TRANSPORDIAMET

№ 03 – 2024

TEADAANDED MEREMEESTELE *NOTICES TO MARINERS*

Kaardi 827 (INT 1795) korrektuur
Correction to Chart 827 (INT 1795)

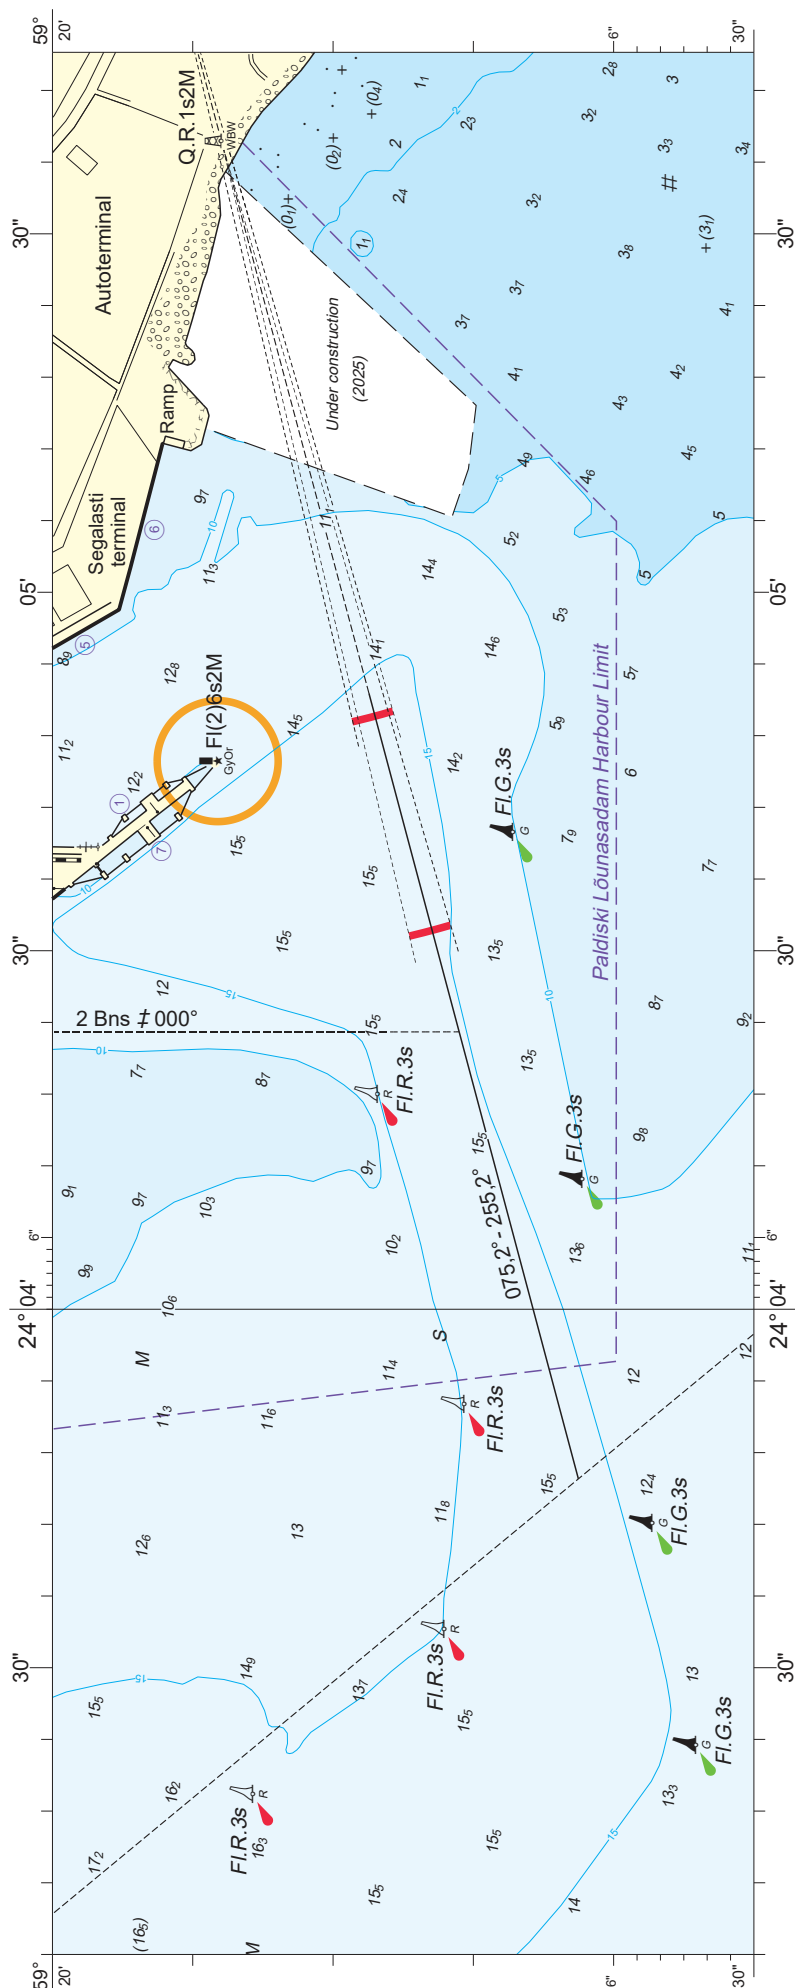
UUS! NEW!
 Paldiski Lõunasadam Paldiski Lõunasadam
 Muudatused kanalis, vaata: a) Lisa 1 (A4) Changes in channel, see: a) Supplement 1 (A4)
 b) Lisa 2 (A3) b) Supplement 2 (A3)
 59°19.88'N 024°04.76'E
 tühistada: NtM № 097(T)/07-2023 - is cancelled
 kaart: [a]: 827 (INT 1795) - chart
 Eesti merekaardid 2. osa, lk: [b]: 42 - page, Charts of Estonia Vol 2

Kaardi 823 (INT 1794) korrektuur
Correction to Chart 823 (INT 1794)

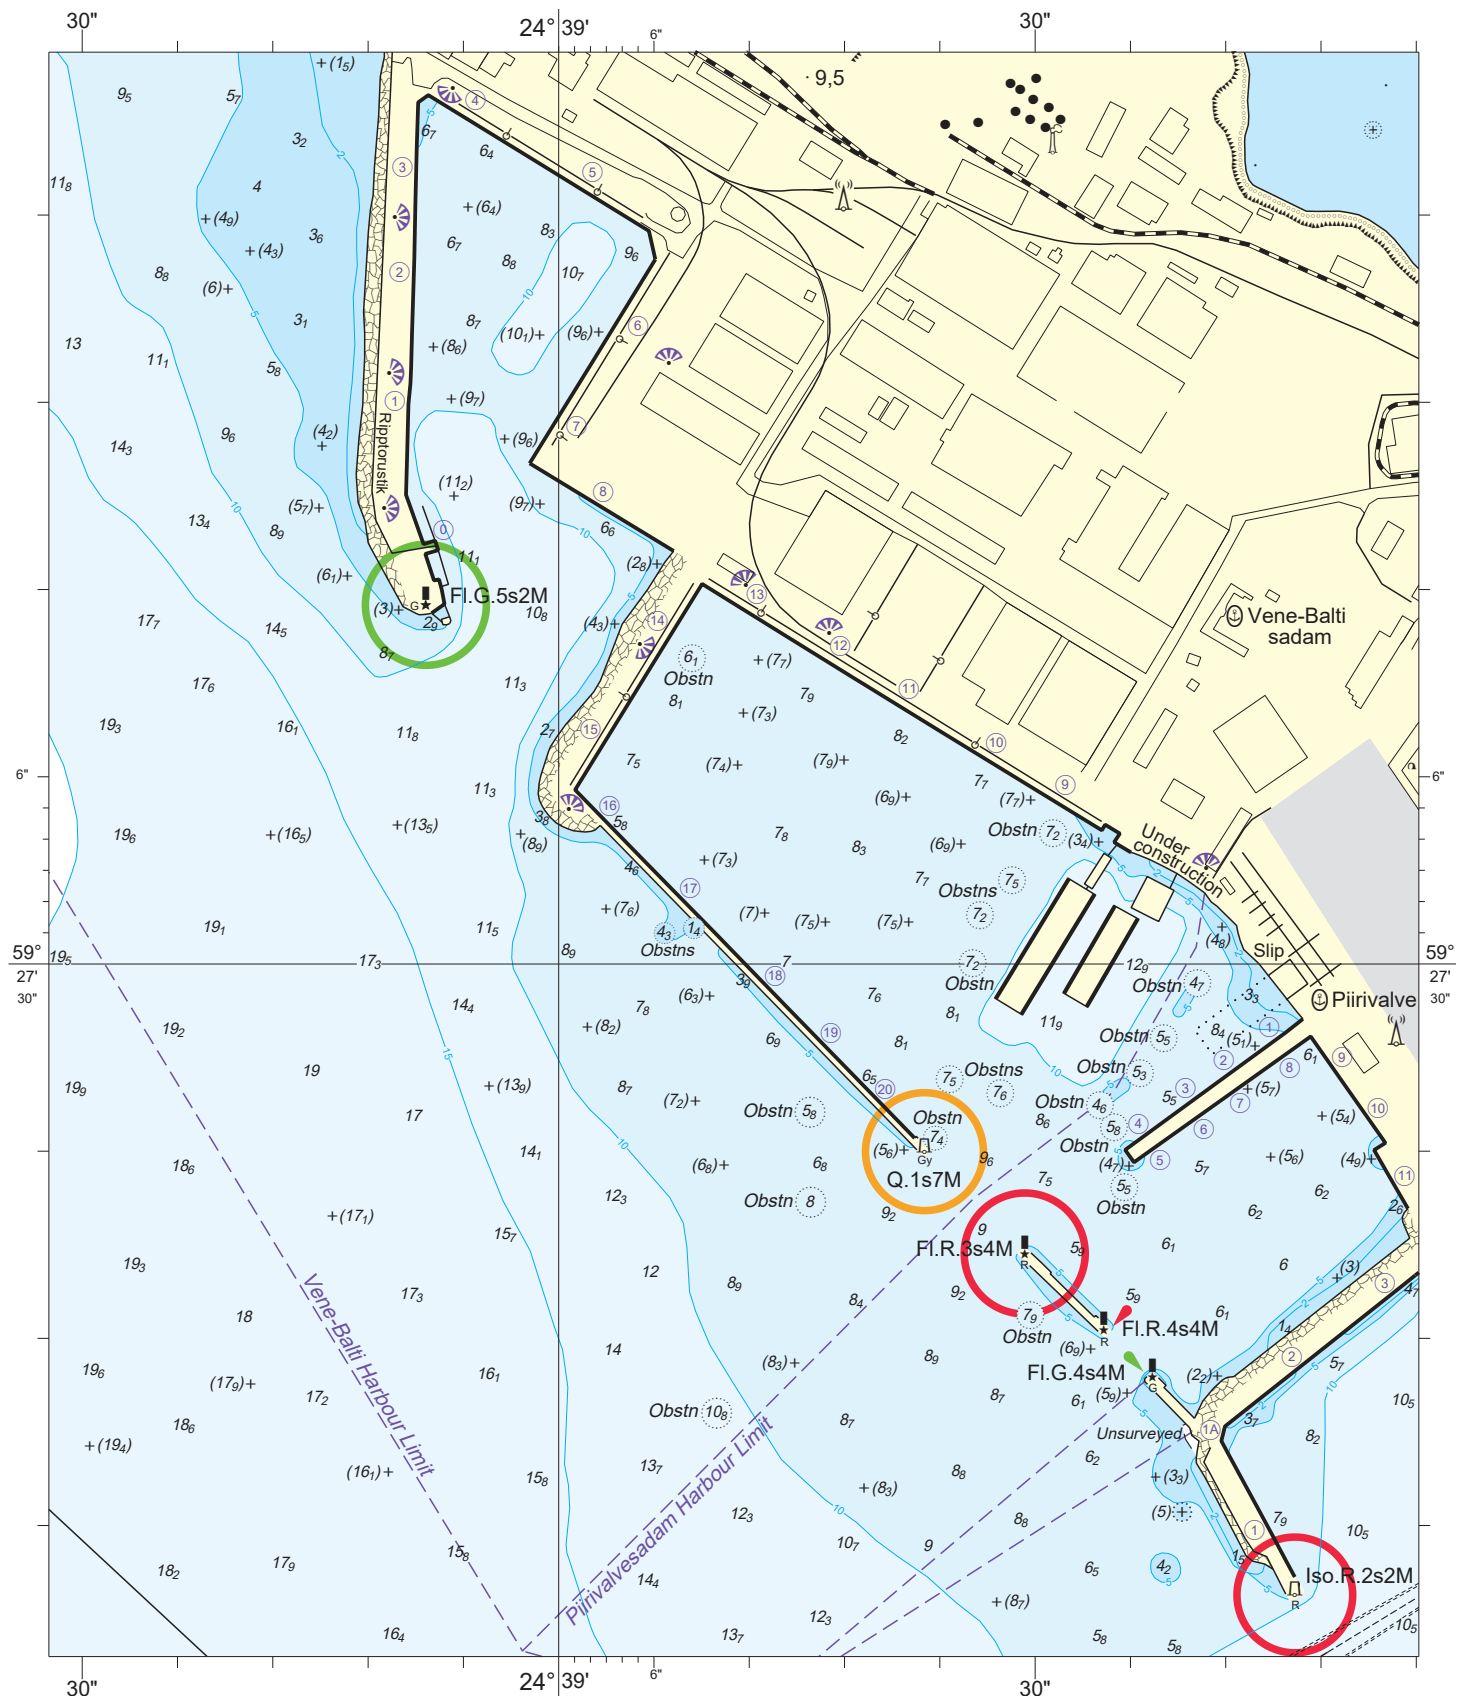
UUS! NEW!
 Vene-Balti sadam - vaata Lisa 4 (A4) Vene-Balti sadam - see Supplement 4 (A4)
 59°27.59'N 024°39.00'E
 kaart: 823 (INT 1794) - chart

Kaartide 930 (INT 1347) ja 931 (INT 1348) korrektuur
Correction to Charts 930 (INT 1347) and 931 (INT 1348)

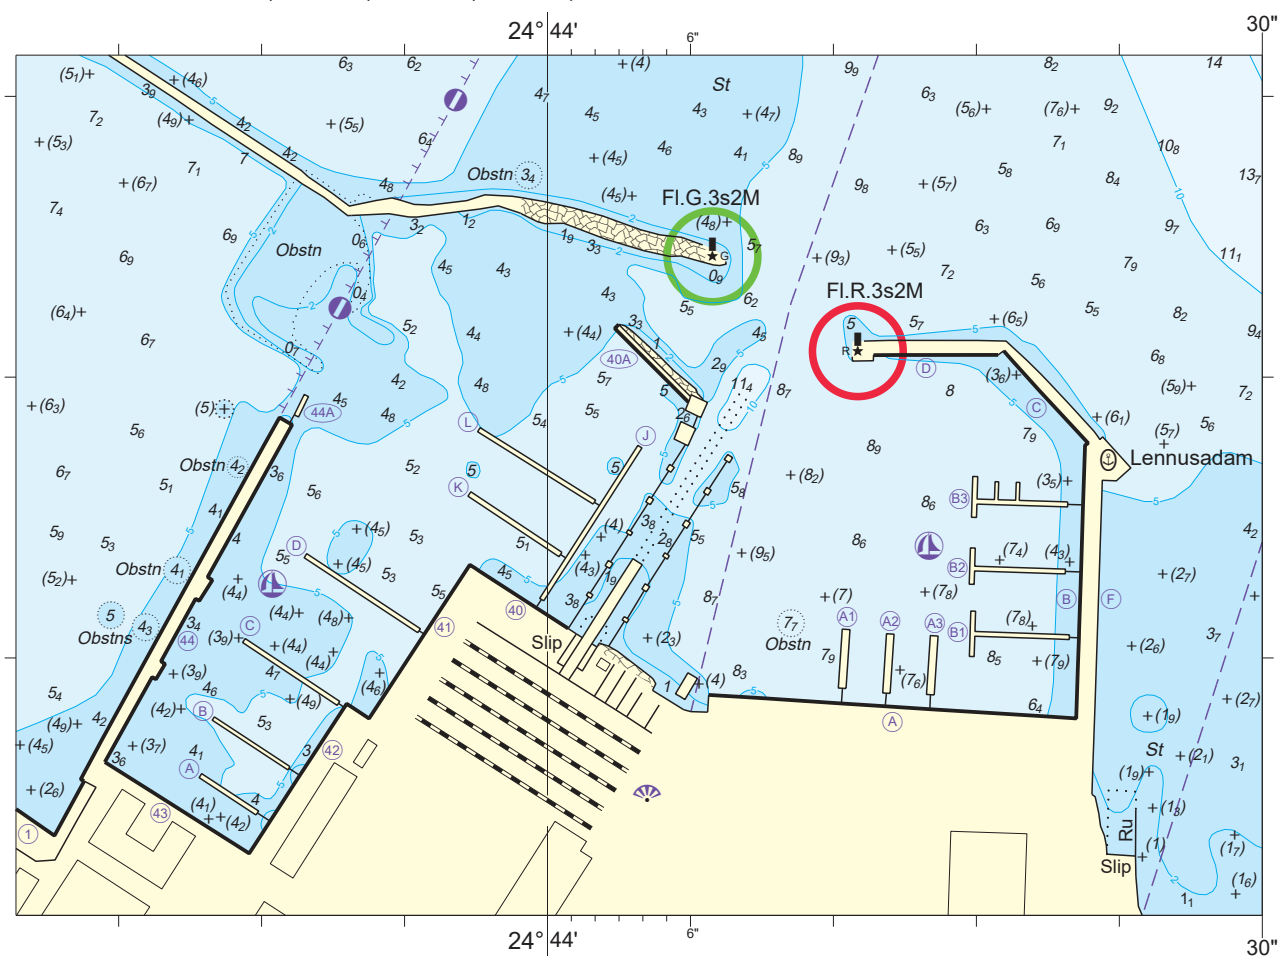
UUS! NEW!
 Noblessneri sadam - vaata Lisa 5 (A4) Noblessneri sadam - see Supplement 5 (A4)
 59°27.28'N 024°43.96'E
 kaart: 930 (INT 1347), 931 (INT 1348) - chart
